Beglaubigter Auszug aus der Niederschrift über die öffentliche Sitzung des Gemeinderates Denklingen vom 21.12.2016

TOP 7	Vollzug des Baugesetzbuches (BauGB); Bebauungsplan „Bürger- und Vereinszentrum“; Behandlung der im Verfahren nach § 3 Abs. 1 und § 4 Abs. 1 BauGB eingegangenen Stellungnahmen/ Beschlussvorschläge;
-------	--

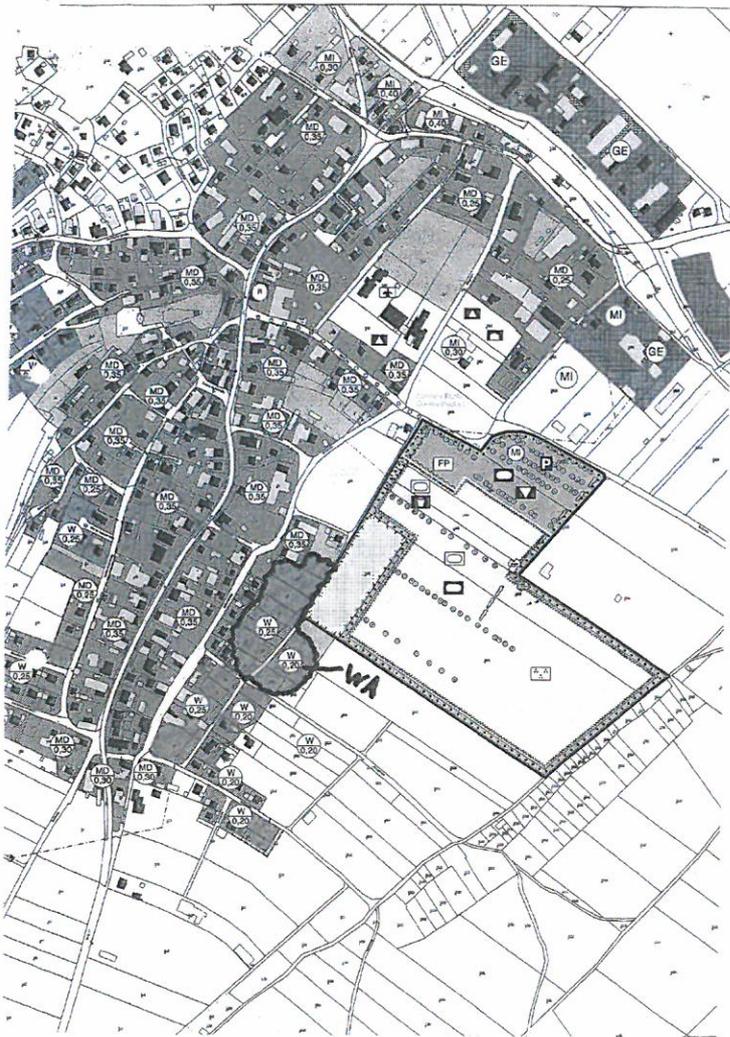
„Der gekennzeichnete Bereich laut beiliegendem Planauszug (siehe Anlage), der bis fast an das Plangebiet „Bürger- und Vereinszentrum“ heranreicht, ist im bestehenden Flächennutzungsplan als Wohnbaufläche dargestellt.

Dies steht im Widerspruch zur Anlage 2 „Vorläufige schalltechnische Bewertungskriterien/Immissionsschutz; Stellungnahme des Büros em plan, Augsburg, vom 02.07.2015“, in der die maßgeblichen Immissionsorte WA viel weiter entfernt vom Plangebiet sind (siehe IO 6 und IO 7).

Die nun geringere Entfernung zwischen möglicher Wohnbebauung und dem Bebauungsplan ist seitens des Immissionsschutzes bedenklich.

Die Gemeinde müsste aus hiesiger Sicht prüfen, ob für den gekennzeichneten Bereich Baurecht besteht oder ob hierfür zukünftig Baurecht geschaffen werden soll, um festzustellen, ob sich in dem gekennzeichneten Bereich maßgebliche Immissionsorte befinden.

In jedem Fall ist zu dem Bebauungsplan eine schalltechnische Untersuchung durch einen anerkannten, unabhängigen Gutachter vorzulegen, in der nachgewiesen wird, dass an sämtlichen maßgeblichen Immissionsorten (falls Baurecht besteht oder beabsichtigt ist auch im gekennzeichneten Bereich) die Immissionsrichtwerte nach der 18. BImSchV-Sportanlagenlärmschutzverordnung durch den Betrieb des Bürger- und Vereinszentrum eingehalten werden.

Beschluss:

Die Hinweise zur Erstellung einer schalltechnischen Untersuchung für das geplanten Bürger- und Vereinszentrum werden berücksichtigt. Das Gutachten des Büros Müller-BBM, Planegg, vom 08.November 2016, Bericht Nr. M 129763/01 liegt zwischenzeitlich vor.

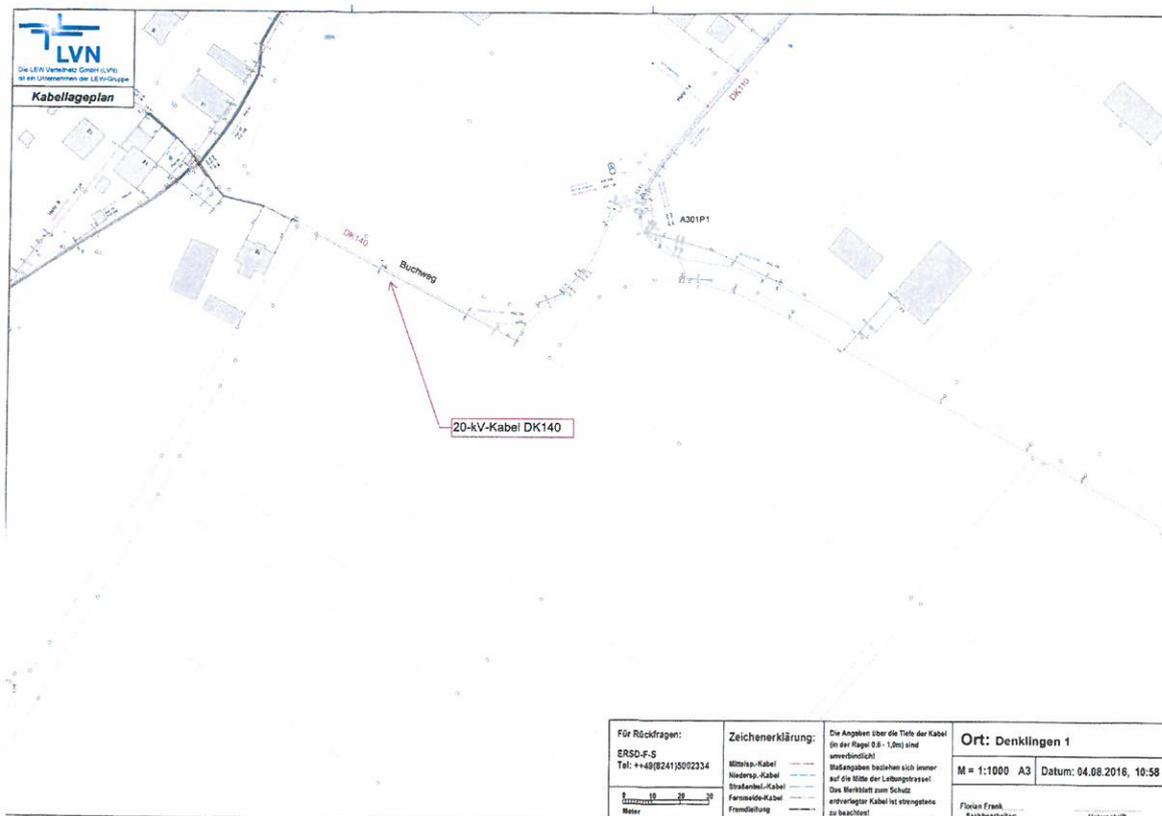
Die Ergebnisse insbesondere in Ziff. 6. „Schallschutzmaßnahmen“, 6.1 „Beizubehaltende Schallschutzmaßnahmen“ und 6.2 „Ergänzende Schallschutzmaßnahmen“, Seite 28, werden noch in die Bebauungsplansatzung „Bürger- und Vereinszentrum“ in Plan und Begründung eingearbeitet.

Die in dem Anhang A, Seite 2 dargestellten relevanten Immissionsorte IO 1 – IO 12 werden in der Planzeichnung eingetragen und die Legende entsprechend vermerkt.

Sodann wird das Gutachten als Bestandteil der Begründung zum Bebauungsplan festgelegt und dieser als Anlage beigefügt.

Kabellageplan

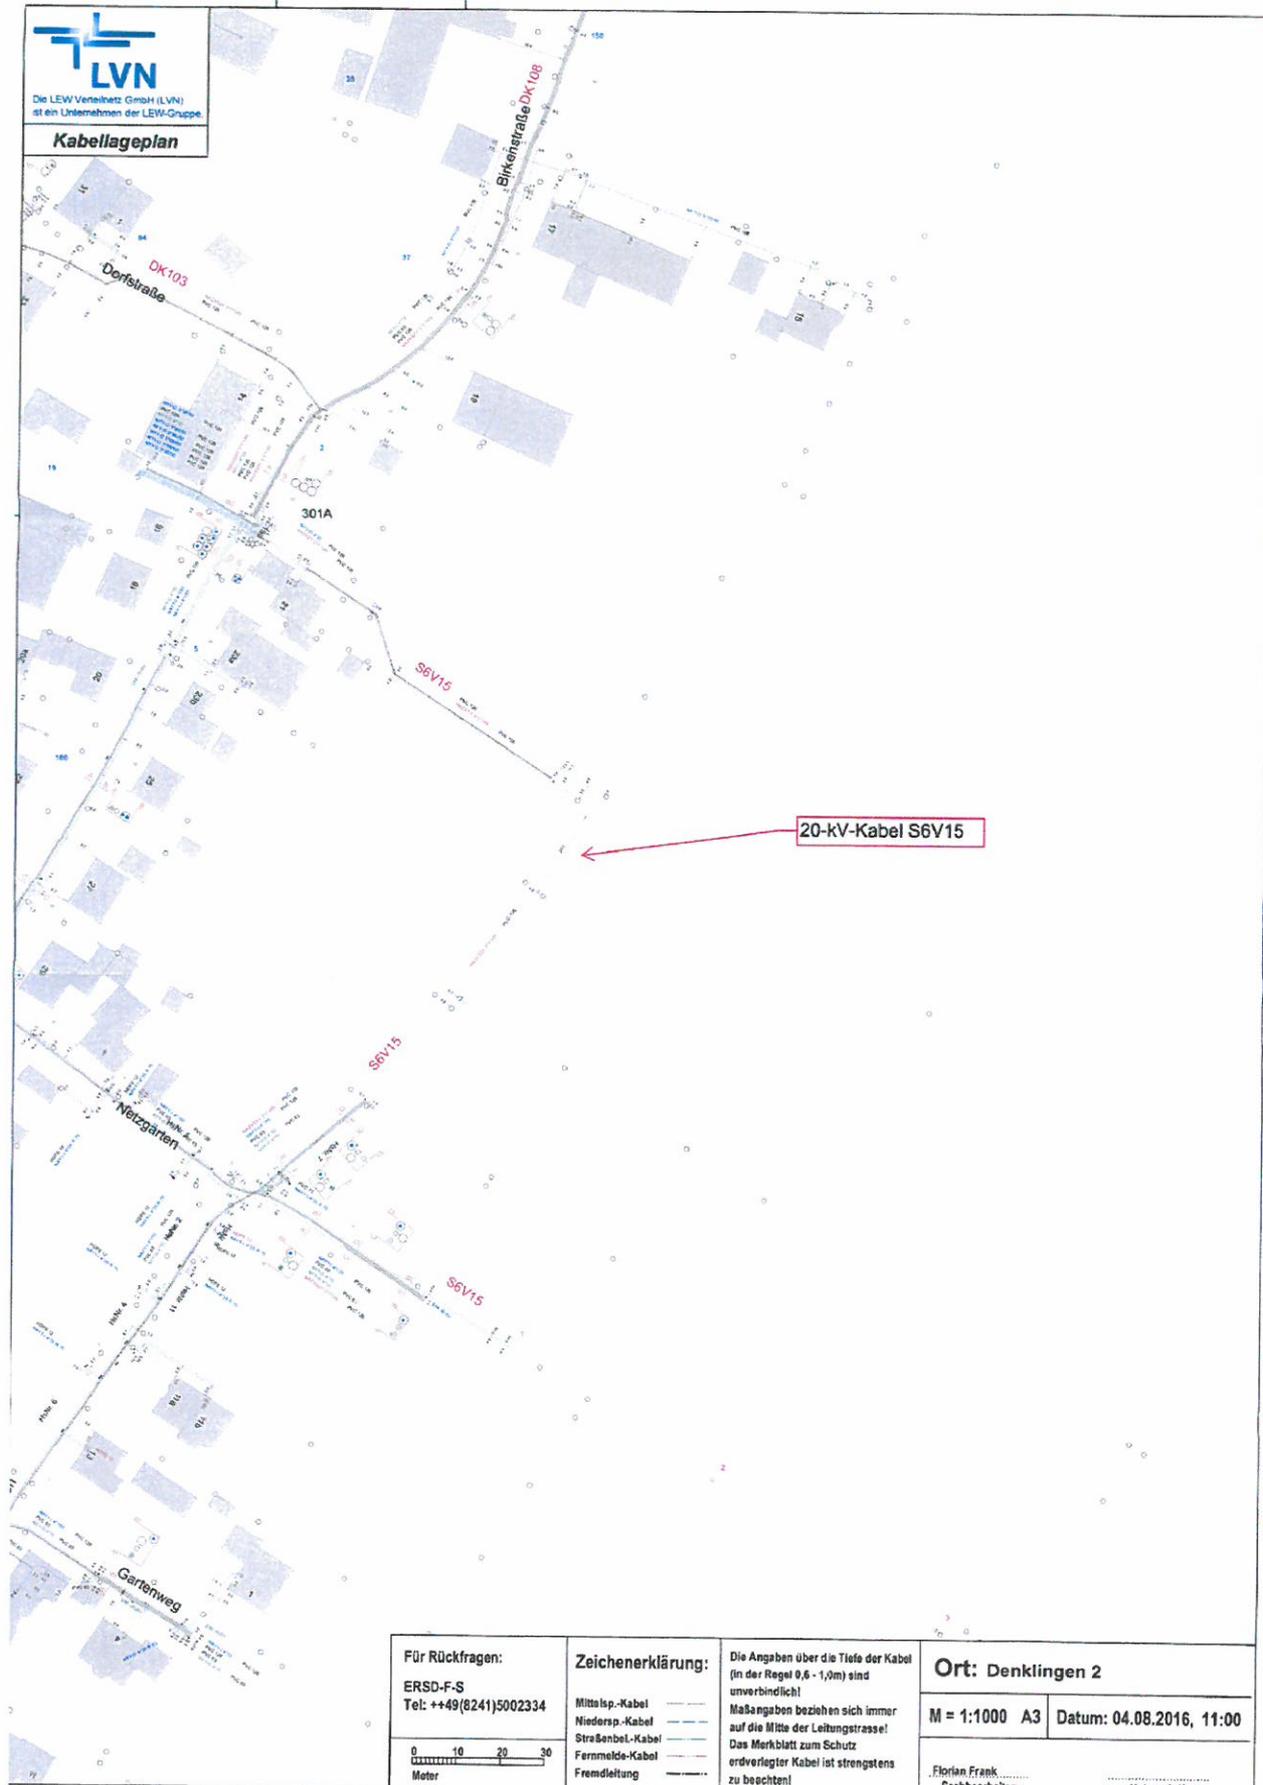
Die LEW AG teilt mit, dass Ihrerseits keine Einwände bestehen. Vorsorglich wird jedoch auf bestehenden 20-kV-Kabelleitungen im Bereich der Baumaßnahme hingewiesen. Im beiliegenden Kabellageplan sind die Kabelleitungen zeichnerisch dargestellt. Eine detailliertere Kabelauskunft kann auch online unter <https://geoportal.lvn.de/apak/> abgerufen werden.

Der Gemeinderat nimmt Kenntnis vom Kabellageplan. Diese Informationen werden noch in die Begründung aufgenommen einschließlich der beiden Planzeichnungen im Hinblick auf die dortigen 20-kv-Kabel.
